① 改善箇所説明図

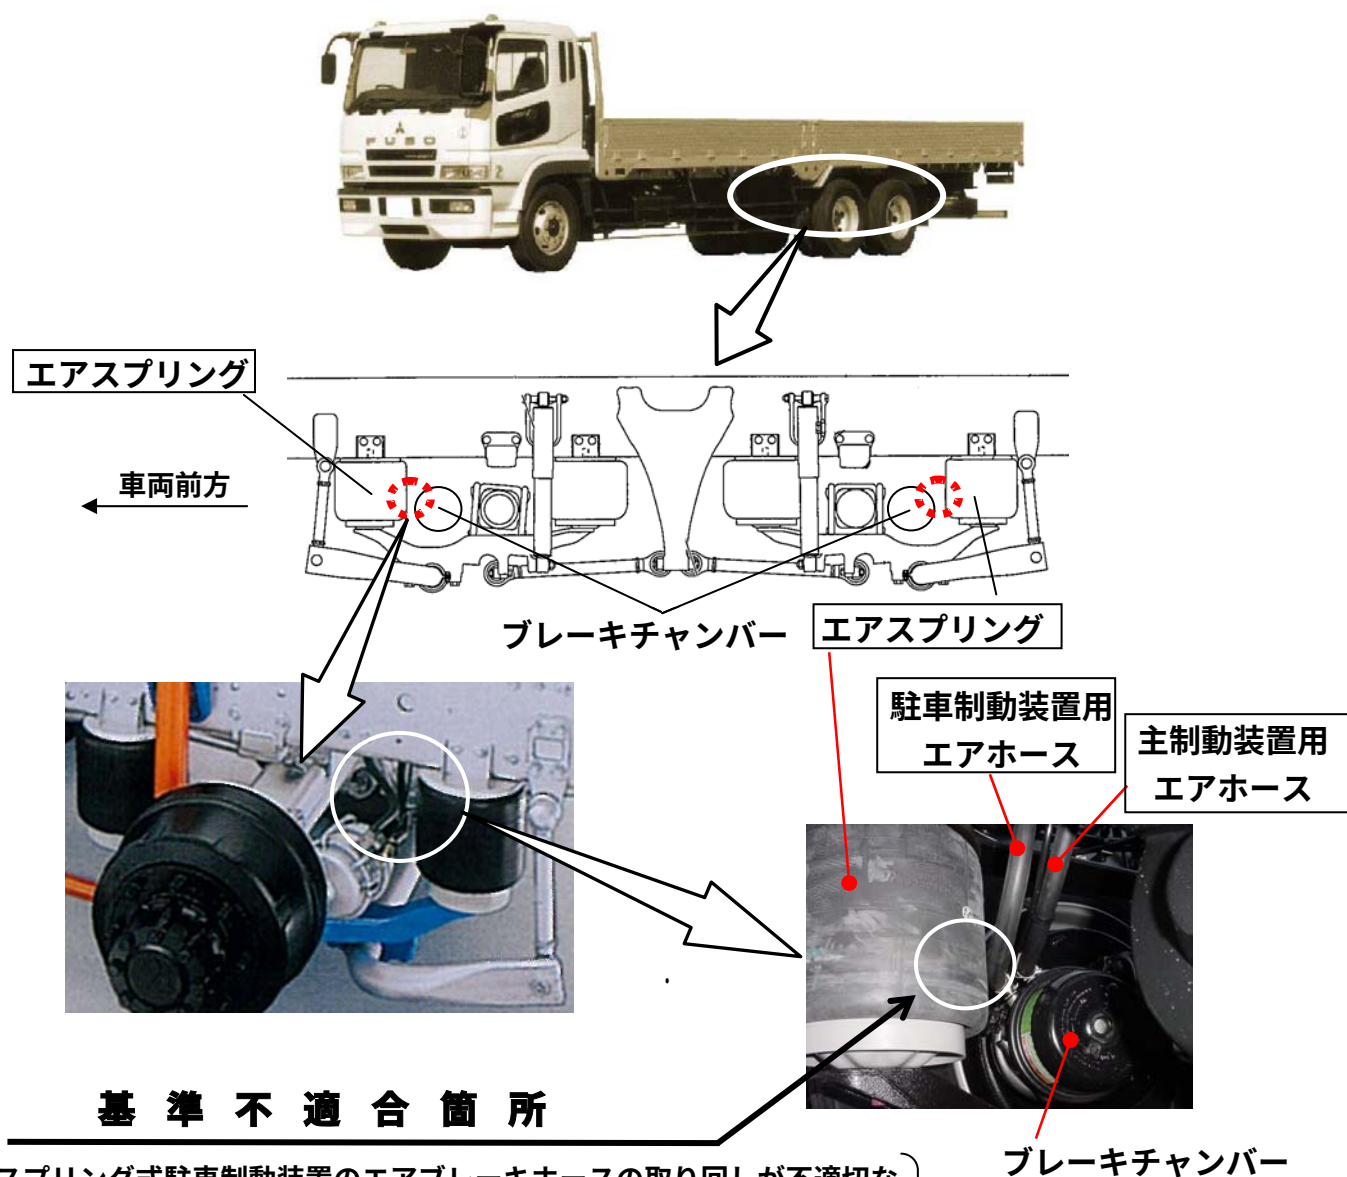
基準不適合箇所

スプリング式駐車制動装置のエアブレーキホースの取り回しが不適切なため、当該ホースが空気ばねと干渉するものがある。
そのため、そのままの状態で使用を続けると、当該ホースが損傷し、最悪の場合、エアが漏れ、駐車ブレーキが作動するおそれがある。

改善内容

全車両、当該ホースを対策品と交換するとともにホースの取り回しを変更する。又、一部機種は、ホースの取り回し変更に伴い、主制動装置用エアホースを長さ変更品と交換する。又、整備解説書に当該ホースの取り回しについての注意事項を追記する。
なお、空気ばねに損傷がある場合には、新品と交換する。
